通学路合同点検対策箇所図（桑原小学校）

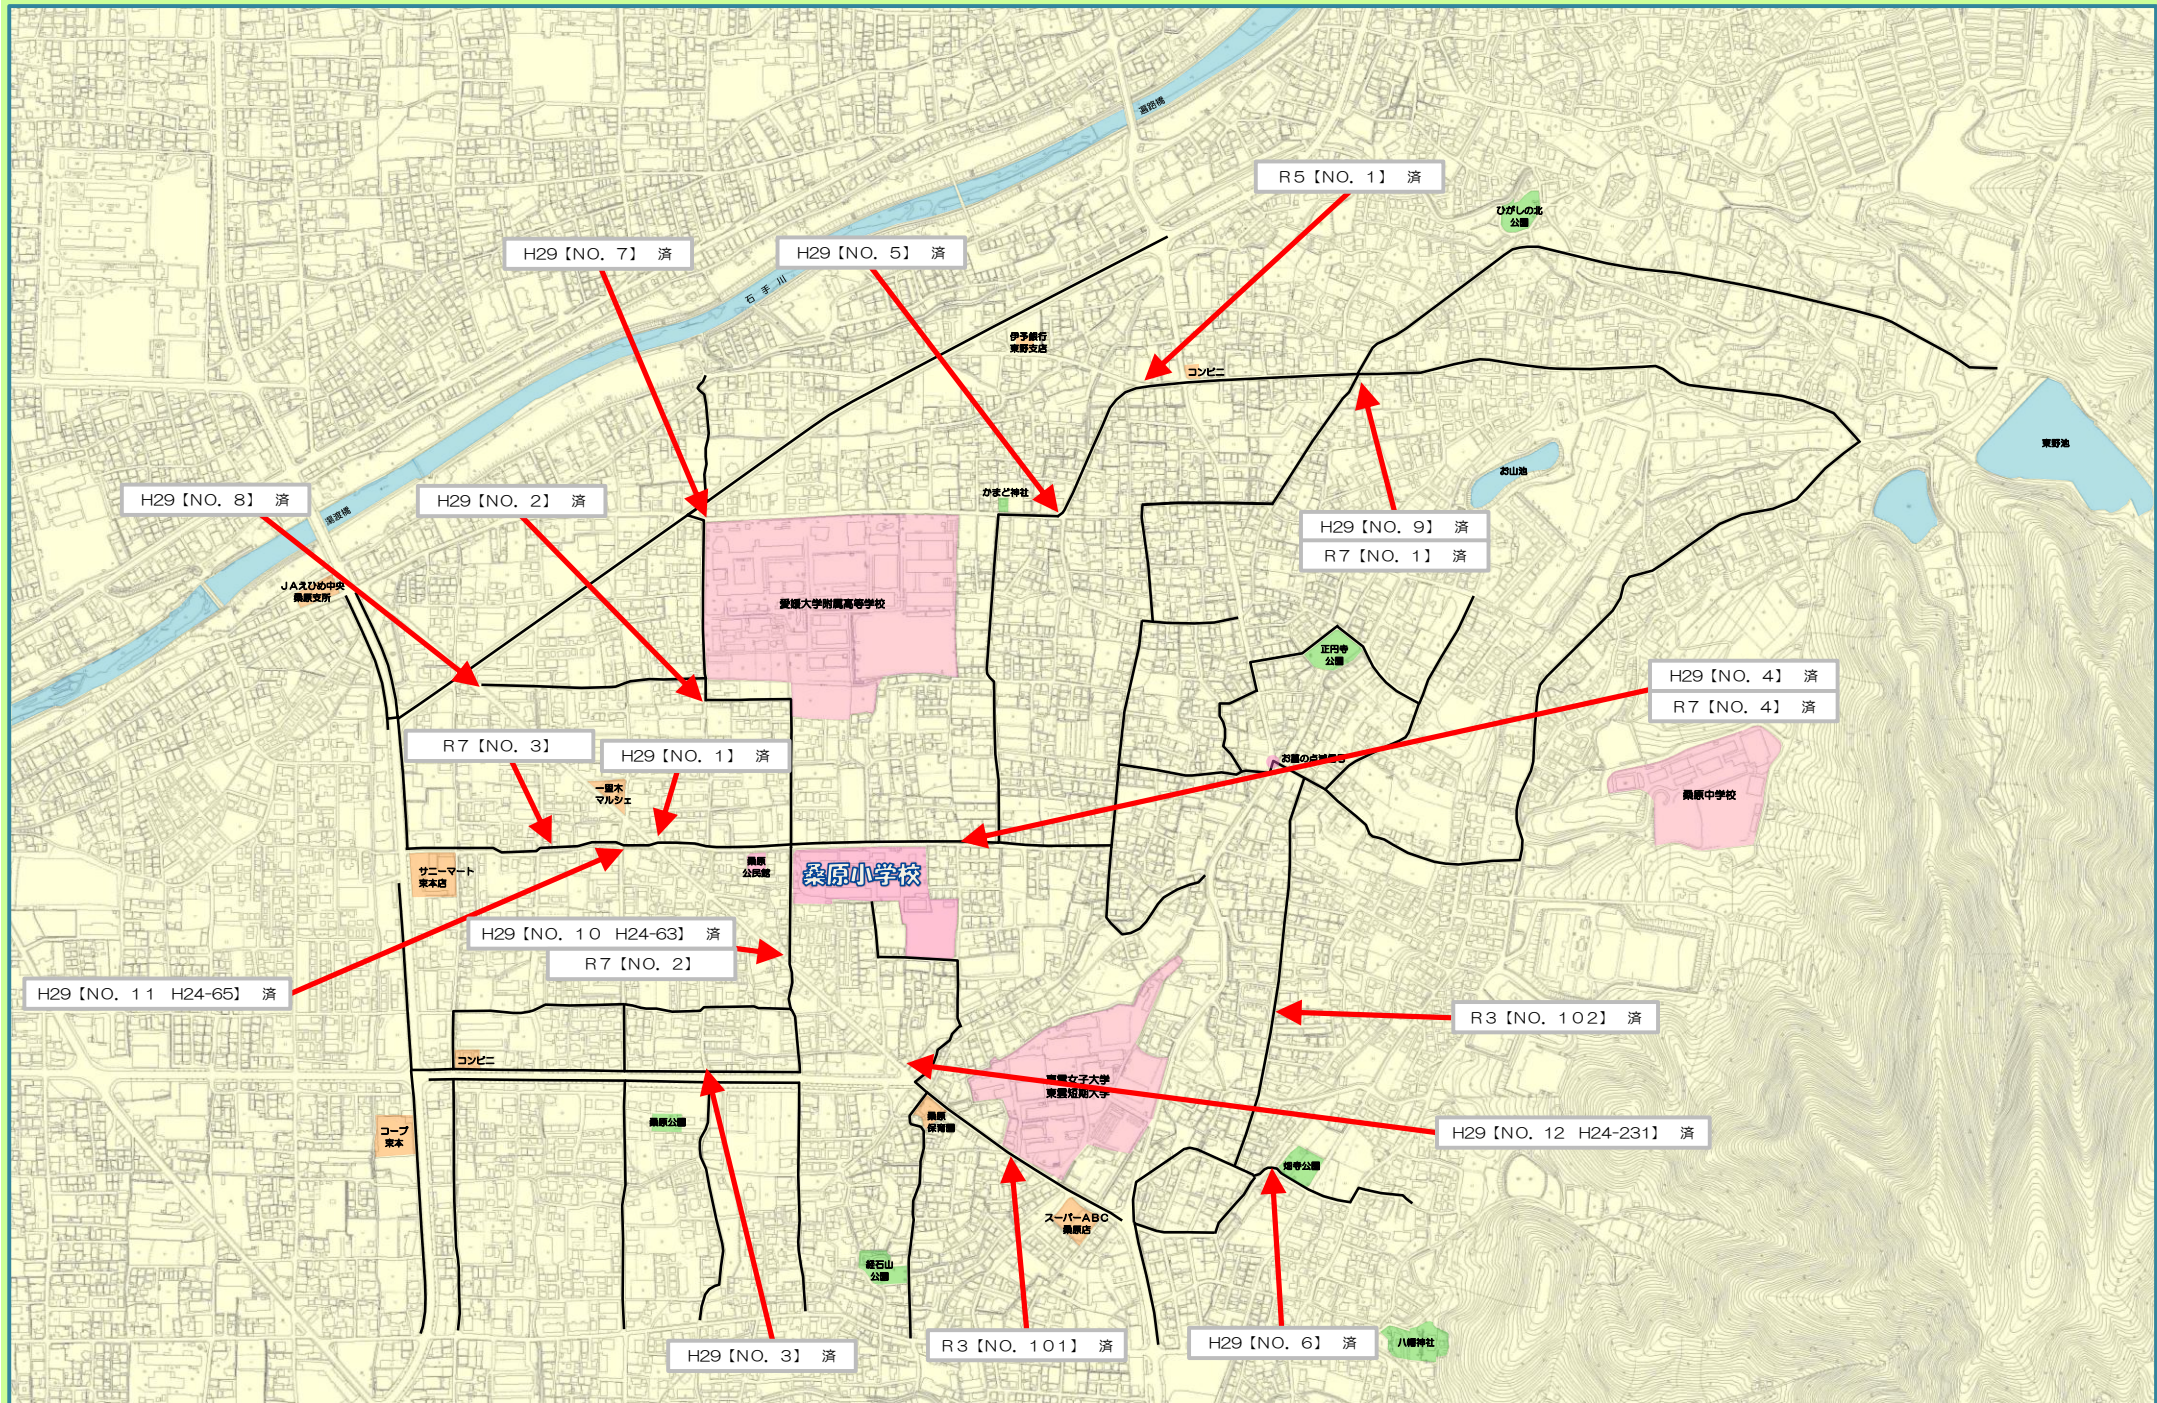
H29【NO. 1】 済  〔状況〕 横断歩道が狭くなっています。 〔対策〕 横断歩道を引き直しました。	H29【NO. 2】 済  〔状況〕 カーブミラーが設置されているが、劣化して見えにくくなっています。 〔対策〕 カーブミラーを交換しました。	H29【NO. 3】 済  〔状況〕 交通量の多い道路で、外側線が狭くなっています。 〔対策〕 外側線を引き直しました。	H29【NO. 4】 済  〔状況〕 多くの児童が通る道路であるが、道幅が狭いため危険です。 〔対策〕 グリーンベルトと交差点マークを設置しました。 横断歩道予告マークを設置しました。	H29【NO. 5】 済  〔状況〕 四交路の交差点で、横断時に注意が必要です。また、外側線等も狭くなっています。 〔対策〕 外側線の引き直しと、ドット線・セブラを設置しました。 停止線を引き直しました。	H29【NO. 6】 済  〔状況〕 道幅が狭く、また、水路があり転落する危険があります。 〔対策〕 外側線とデリネーターを設置しました。	H29【NO. 7】 済  〔状況〕 見通しの悪い交差点で、交通量も多い箇所です。 〔対策〕 交差点マーク・外側線・ドット線を引き直しました。	H29【NO. 8】 済  〔状況〕 交通量が多い道路で、歩行時に注意が必要です。 〔対策〕 外側線を引き直しました。
--	---	--	---	--	---	---	---

H29【NO. 9】 済  〔状況〕 見通しの悪い交差点で、交通量も多い。 〔対策〕 外側線を引き直し、カーブミラーを調整し、ドット線と止まれ標識を設置しました。	H29【NO. 10 H24-63】 済  〔状況〕 道幅の狭い道路で、信号待ちの際に待機する場所が狭いため危険です。 〔対策〕 横断歩道と外側線を引き直し、グリーンベルトを設置しました。	H29【NO. 11 H24-65】 済  〔状況〕 狭い道路をバイクが通るため危険です。 〔対策〕 バイクの進入を抑制するため、進入口にラバーポールを設置しました。	H29【NO. 12 H24-231】 済  〔状況〕 水路が暗渠になれば、児童が通学できます。 〔対策〕 道路と住宅の高低差が大きく暗渠は困難なため、現在の通学路を利用して通学します。	R3【NO. 101】 済  〔状況〕 歩道が無く道幅も狭いです。 〔対策〕 グリーンベルトを引き直しました。	R3【NO. 102】 済  〔状況〕 歩道が途切れ道幅が狭いです。 〔対策〕 外側線の設置と引き直しをしました。 交差点マークを設置しました。	R5【NO. 1】 済  〔状況〕 交通量が多く、一時停止を守らない車両も見受けられ危険です。 〔対策〕 ドット線を設置しました。	R7【NO. 1】 済  〔状況〕 自転車と車の衝突事故が発生しました。 〔対策〕 交差点をカラー舗装しました。
---	--	---	--	---	--	---	--

〔状況〕
道幅が狭く注意が必要です。

〔状況〕
道幅が狭く水路もあり注意が必要です。

〔状況〕
道幅が狭く児童が車両を避けながら登下校しています。

〔対策〕
道路を拡幅し、横断歩道と信号機を少し移動させ、横断歩道北側に滞留スペースを設置する予定です。
※令和8年度完成予定。

〔対策〕
水路の暗渠化と道路の拡幅を予定しています。
※令和9年度完成予定。

〔対策〕
グリーンベルト、外側線、交差点マークを引き直し、デリネーターを補修しました。
